**20051753 Esvall fyllplass, Nes kommune
Ombygging av veg**

Hensikten med befaringen var å vurdere stabilitet av skråningen ved nedre sedimenteringsbasseng i forbindelse med ombygging av vegen som går langsmed skråningen. Beliggenhet av veien er vist på vedlagte kartutsnitt. Mellom profil 0 og profil 80 skal vegen heves på det meste ca 1,3 m, se tverrprofiler. Vegen skal forlenges ca 30-40 m og er da planlagt gravet noe inn i skråningen, i tillegg skal sedimenteringsbassenget utvides noe.

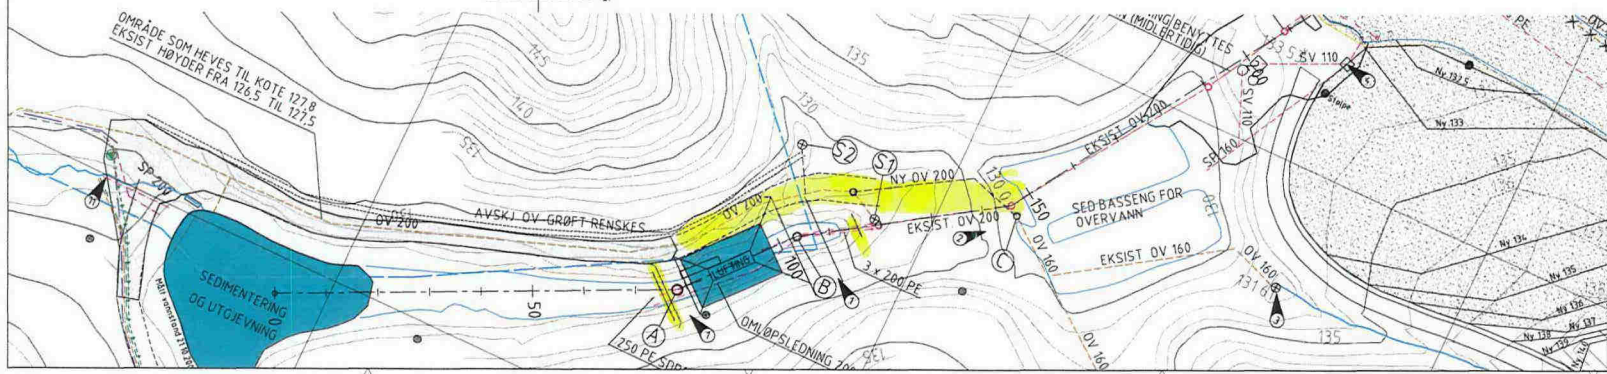
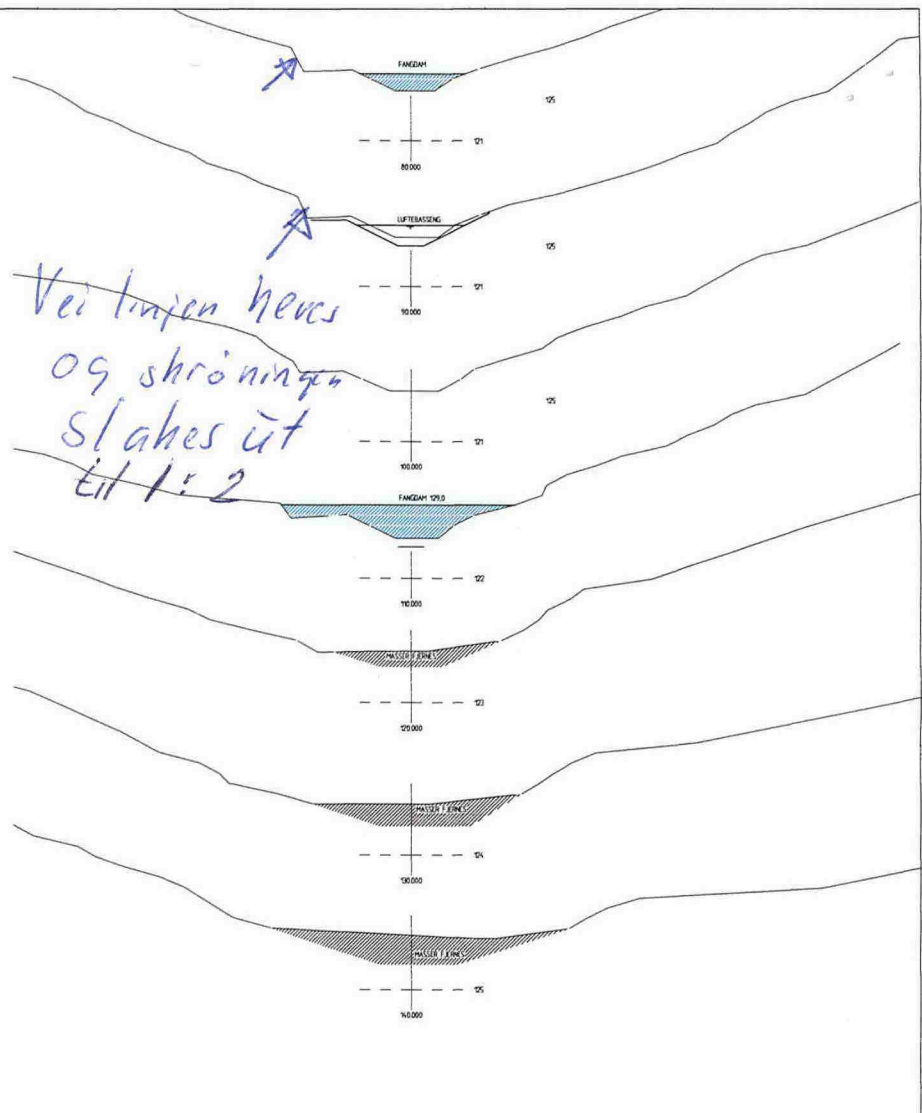
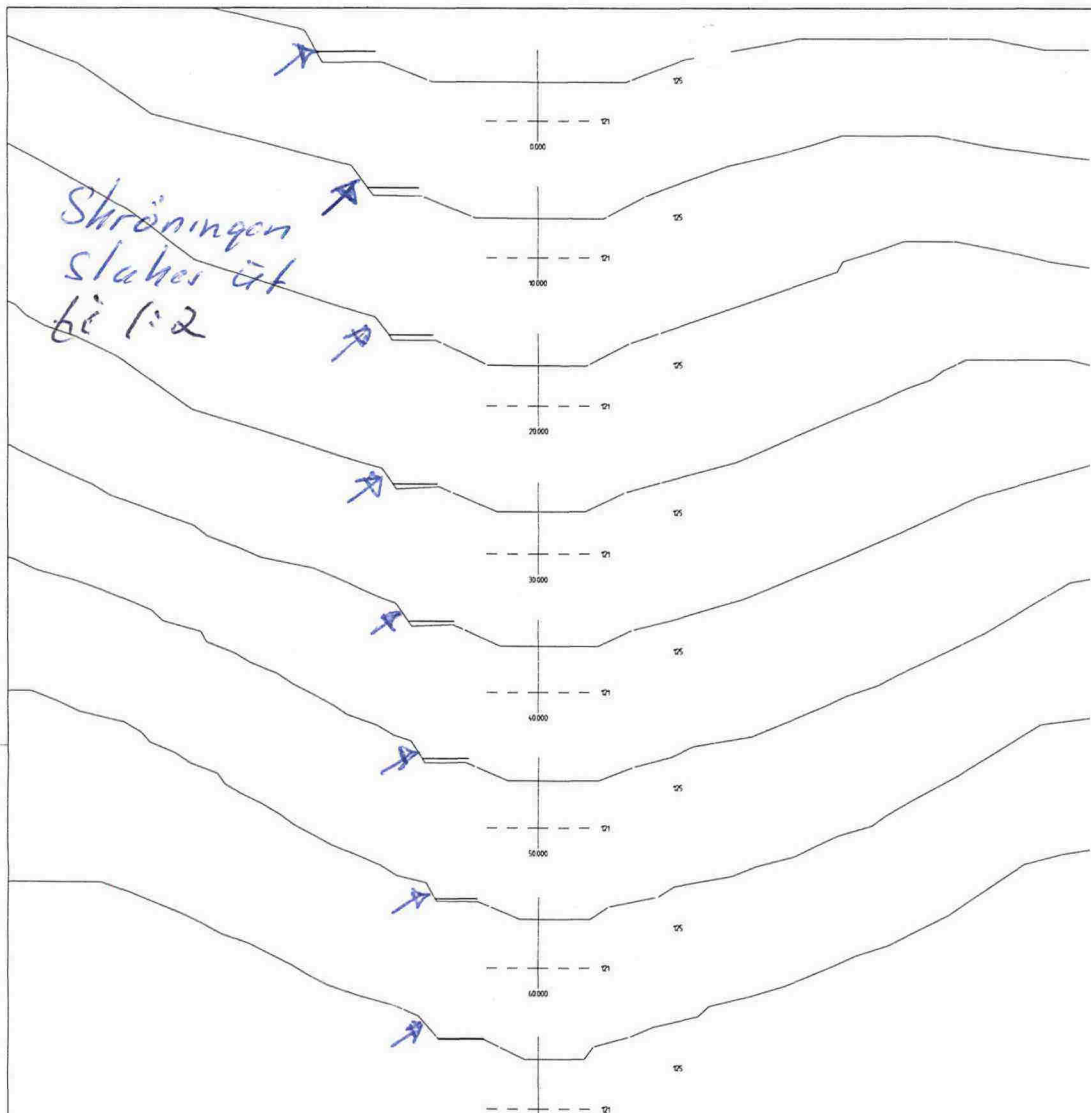
Med bakgrunn i dette vil vi i området vegen skal heves, anbefale at skråningen på innsiden av vegen gjøres noe slakere. Permanente skjæringer i løsmasser bør ikke anlegges brattere enn 1:2. Fra profil 80 til ca. 120 anbefaler vi at veglinjen heves litt for å begrense inngrep i skråningsfoten.
